# Modification n°3 du PLU de Cavan

*Ouverture à l'urbanisation de la zone 2AUY2  
Extension du parc d'activités de Kerbiquet*

Réunion de travail du 9 juillet 2024

# Evolution du PLU Règlement graphique

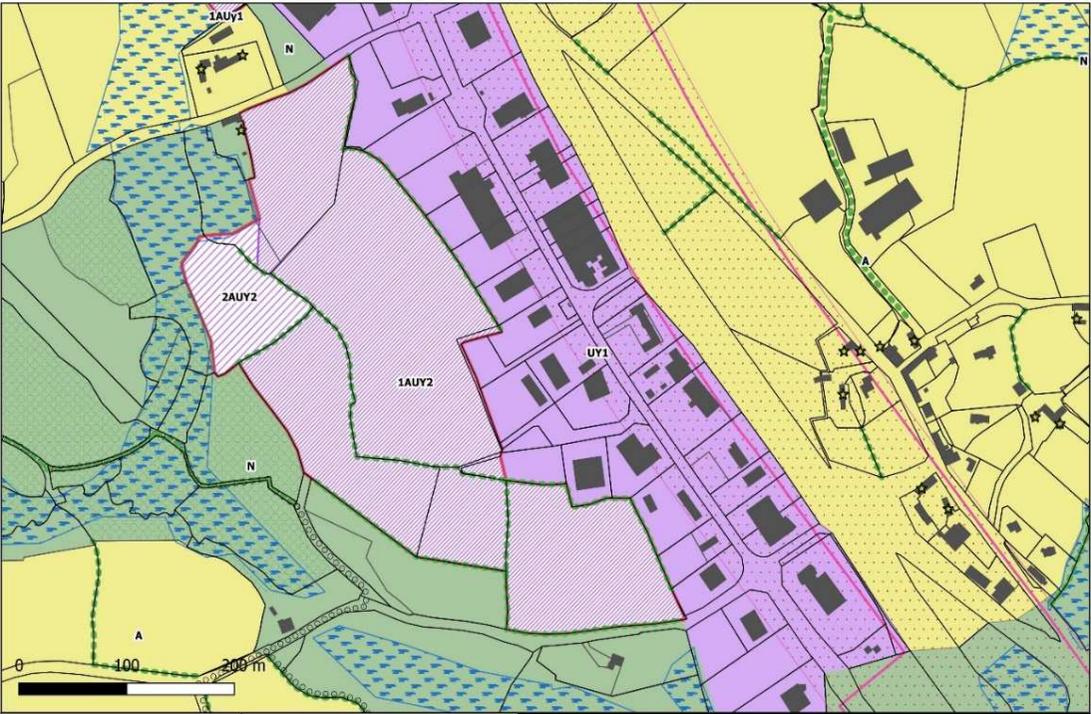
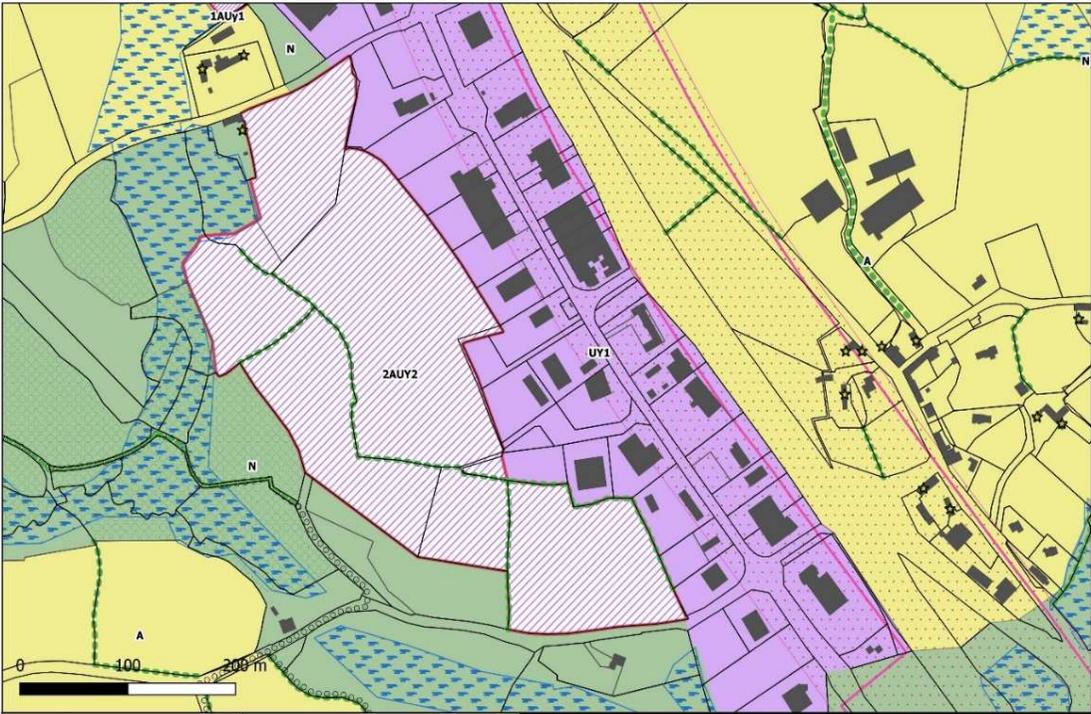
La majeure partie de la zone 2AUy2 devient 1AUy2. Les zones 1AU gagnent donc 8,4 ha, au détriment des zones 2AU. Pour rappel, la partie restant en zone 2AUy2 sera réinterrogée dans le cadre du PLUih en cours d'élaboration. Elle devrait y faire l'objet d'une zone naturelle.

Par ailleurs, la totalité des haies et talus-murs existants sur la zone est identifiée comme à préserver, contre seulement une partie aujourd'hui. 517 ml de haies sont ainsi nouvellement concernées, en limites nord-est et sud-ouest, ainsi que 158 ml de talus-murs en limite sud.

## Evolution du PLU Nouvelle OAP

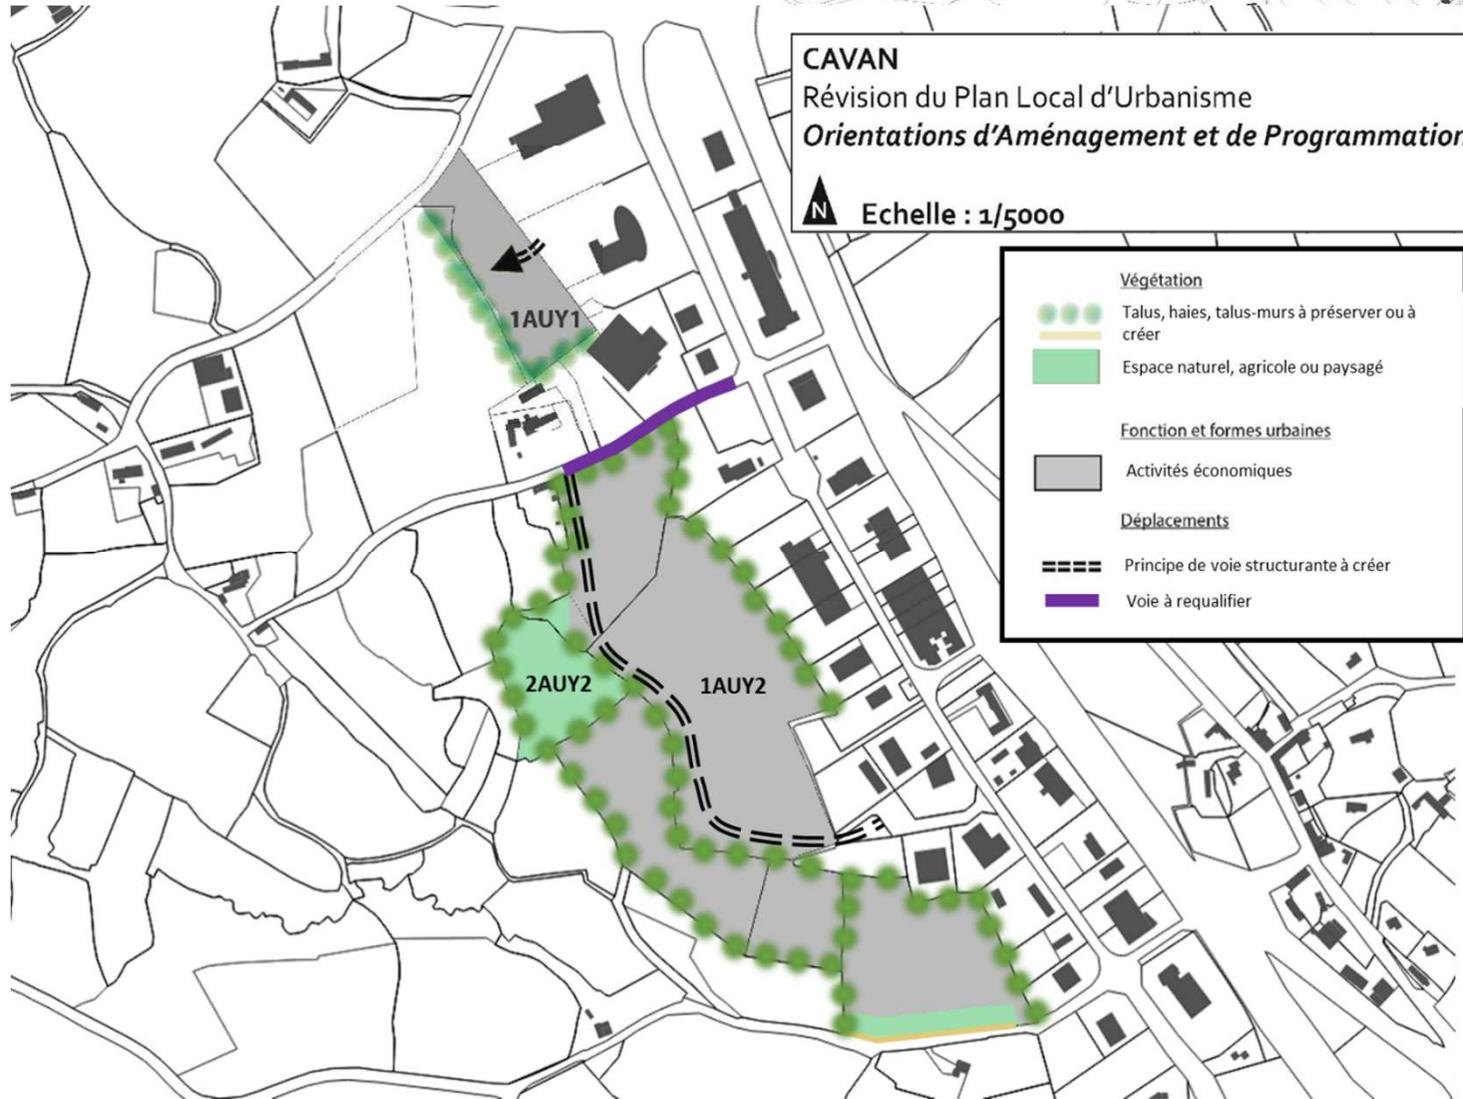
~~Une zone tampon devra être aménagée entre la zone 2AUy2 et la propriété bâtie située côté Nord-Ouest. Cette zone pourra notamment être doublée d'un talus et d'une haie bocagère.~~ **Afin d'améliorer l'intégration paysagère du site dans son environnement et vis-à-vis de riverains, de renforcer la préservation des haies sur le long terme et la fonctionnalité écologique du site, les dispositions suivantes devront être respectées :**

- **Prévoir un recul des futures constructions de 10m vis-à-vis des habitations riveraines.**
- **Aménager un talus bocager entre l'habitation riveraine au nord-ouest du site et les lots d'activités, une haie ou d'un talus bocager en limite nord du site et mettre en place d'une bande paysagée plantée de 30m en limite sud du site**

- **Préserver une bande non imperméabilisée vis-à-vis des troncs des haies existantes**
- **Conserver et renforcer la continuité du linéaire bocager, en favorisant les haies plurispécifiques (plusieurs essences locales) et multistratifiées et en préservant le roncier et les prunelliers en limite est, qui constituent l'habitat d'espèces protégées et assurent la continuité du maillage bocager**

- **Laisser les haies se densifier de façon spontanée et prévoir une gestion adaptée (intensité et période) aux espaces en place, favoriser une gestion différenciée des espaces verts**

- **Privilégier le chêne, châtaignier (planter un nombre inférieur au nombre de chênes), noisetier, aubépine, prunellier et autres plantes du bocage du Trégor pour les plants**

- **Créer des habitats favorables pour les reptiles (pierrier / tas de bois) dans le talus créé en limite nord.**

## Evolution du PLU Nouvelle OAP

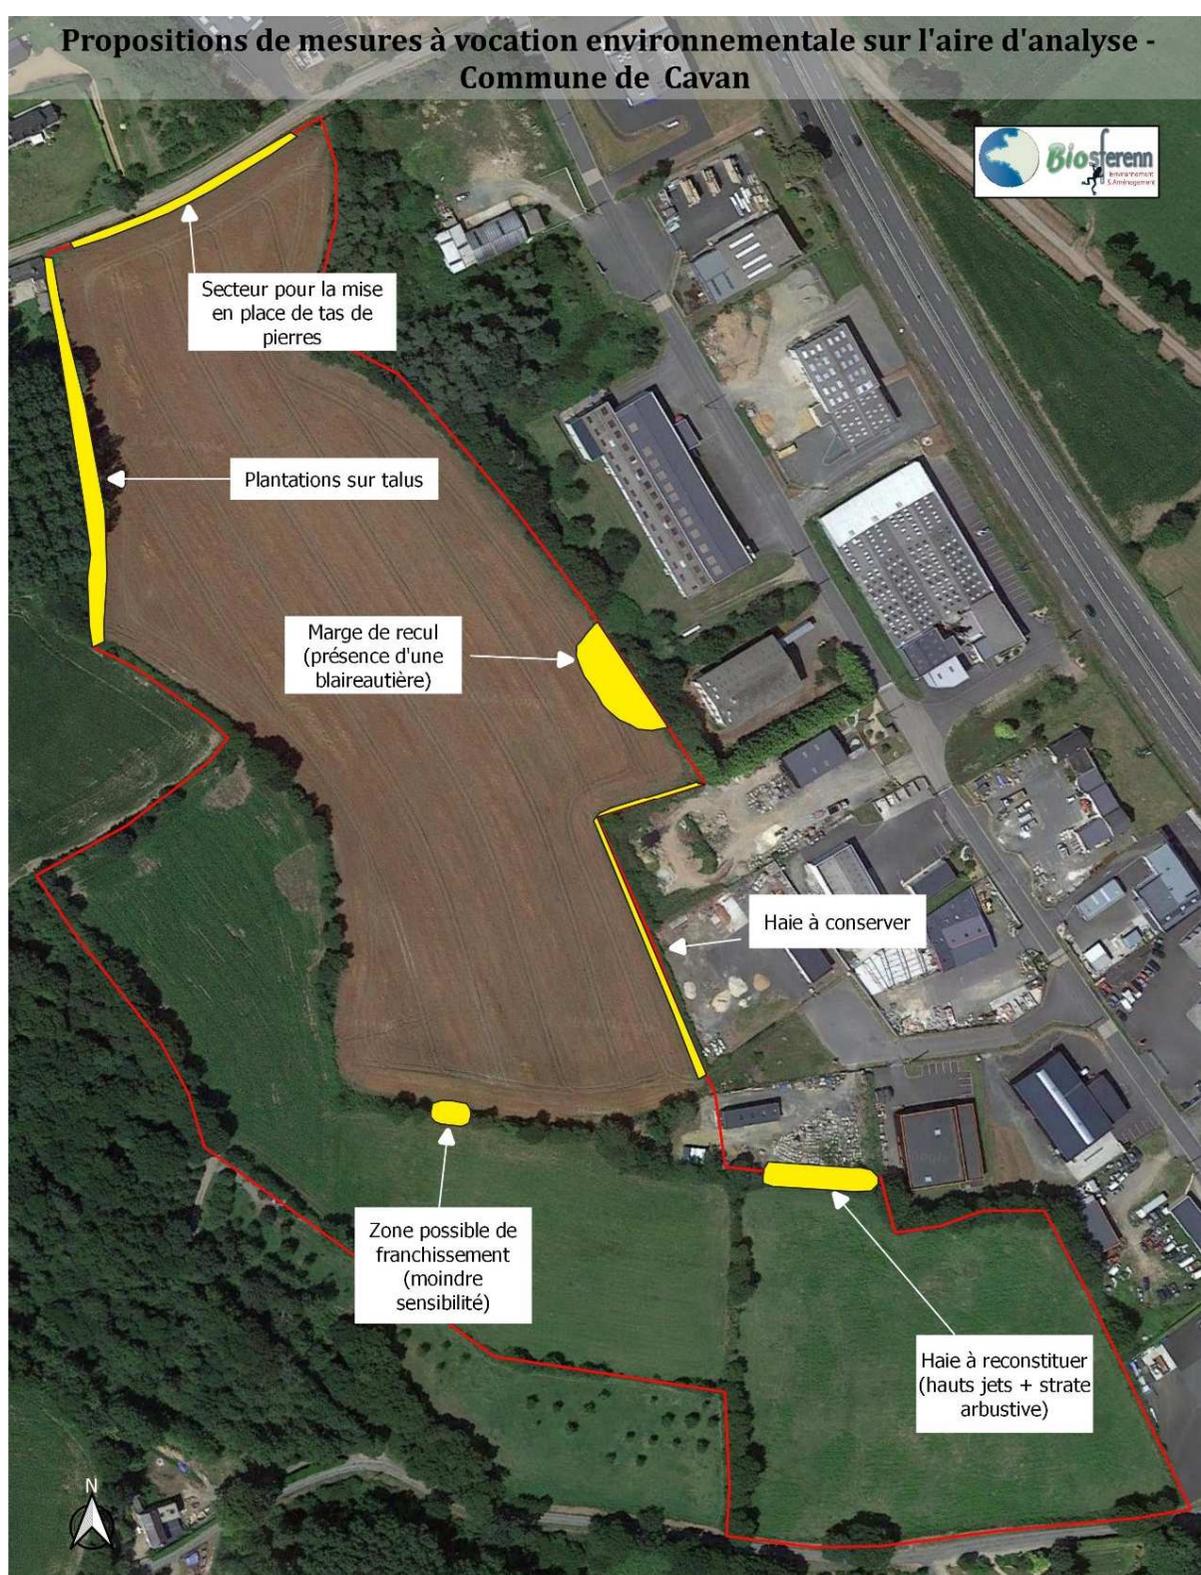
Possibilité de fusionner les deux schémas.

Propositions non retenues par la collectivité :

- Marge de recul vis-à-vis de la blaireautière (risque élevé de départ de l'espèce lors de l'aménagement de la zone)
- Un seul franchissement de la haie centrale : au moins 3 franchissements à prévoir
